29 de diciembre de 2023
Expediente No. 07214017.93

Asunto: Respuesta a la revisión de la Medida de Mitigación #2A
Vertedero Chiquita Canyon , Castaic, California

Basic-Check®

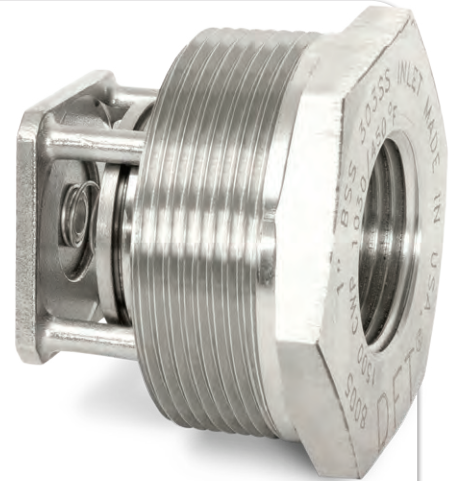
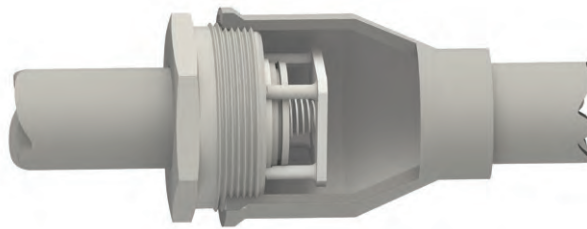
Chiquita utilizará válvulas de alivio de presión junto con colectores de gas de superficie directamente debajo de la cubierta de geomembrana. Las válvulas de alivio de presión que se utilizarán en el sitio serán válvulas de retención básicas DFT® de 2 ½ pulgadas, como se muestra en la hoja de especificaciones adjunta, o válvulas equivalentes con especificaciones similares. Las válvulas de retención básicas DFT® de 2 ½ pulgadas (o válvulas equivalentes) tendrán una presión de apertura máxima de 4 pulgadas de columna de agua (en wc), lo que significa que las válvulas se abrirán cuando las presiones alcancen las 4 pulgadas de columna de agua. Por lo tanto, las válvulas de alivio de presión permanecerán en la posición cerrada a menos que el sistema de gas de vertedero (GDV) pierda vacío y las presiones alcancen el umbral de 4 in-wc, momento en el cual las válvulas se abrirán para evitar burbujas (es decir, pérdida de contacto con el subrasante subyacente) o daños a la cubierta de geomembrana.

Chiquita conectará un recipiente de carbón activado al punto de descarga de las válvulas de alivio de presión, para que cualquier emisión de GDV se filtre antes de expulsarse del sistema. El recipiente de carbón estará instalado en todo momento. Si las válvulas se abren debido a una pérdida de vacío y una acumulación de presión suficiente, el GDV fluirá a través de una manguera flexible hacia el recipiente de carbón activado. Después de fluir a través del recipiente, el GDV ya tratado se descargará al aire ambiente.
